Метод определения стойкости при постоянном внутреннем давлении

ГОСТ
24157—80

Изменение № 1 ГОСТ 24157—80 Трубы из пластмасс. Метод определения стойкости при постоянном внутреннем давлении

Черт. 1

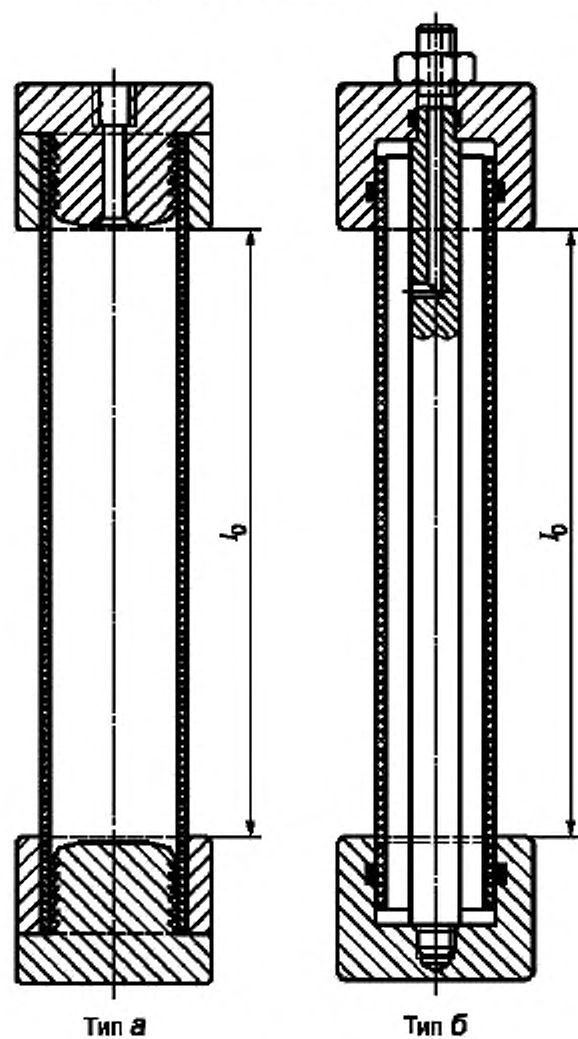
Приложение 1 изложить в новой редакции:

1. Заглушки, при применении которых во время испытаний в стенке образца возникает осевое растягивающее напряжение, под действием внутреннего давления и массы заглушки — типа *a* (черт. 1).

2. Заглушки, при применении которых осевые усилия, возникающие под действием внутреннего давления и массы заглушки, передаются на штангу (штанги), и в стенке образца отсутствуют осевые растягивающие напряжения — типа *b* (черт. 1).

3. При установлении зависимости «начальное напряжение — время до начала разрушения» используют заглушки типа *a*» (см. с. 78).
